**CCR-VIA -- COMITATO DI COORDINAMENTO REGIONALE PER LA
VALUTAZIONE D'IMPATTO AMBIENTALE**

Giudizio n° 2821 del 14/09/2017

Oggetto Apertura cava di ghiaia

Comune dell'intervento LORETO APRUTINO **Località** Masseria Palladini

Sulla base dei valori medi è stata costruita la seguente carta delle isopiezometriche.

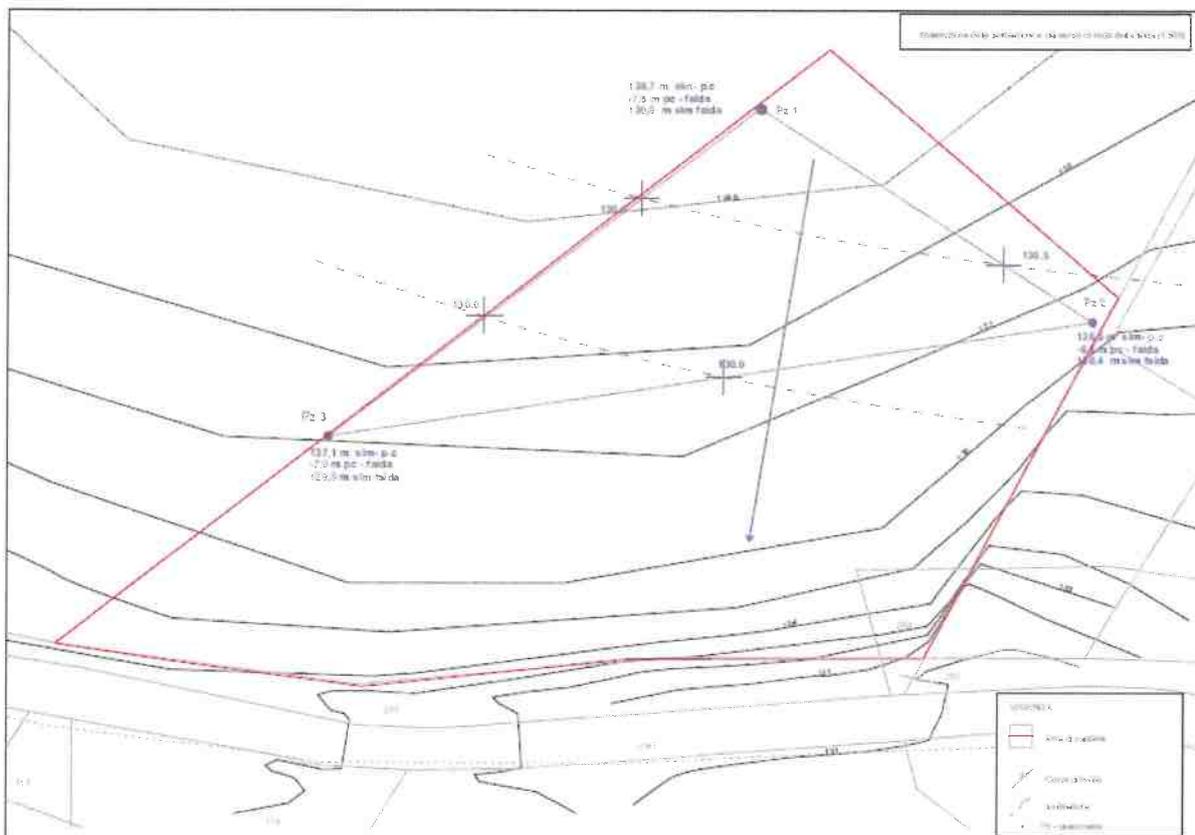
- Nel produrre la carta delle isopiezometriche si è tenuto conto dei valori medi di escursione della falda e non di quelli massimi, come richiesto dal CCR-VIA nel parere n. 2697 del 15/09/2016.
- Nelle sezioni di scavo non è stato inserito il Piano di falda al fine di valutare e mantenere il franco di 2 metri prescritto.
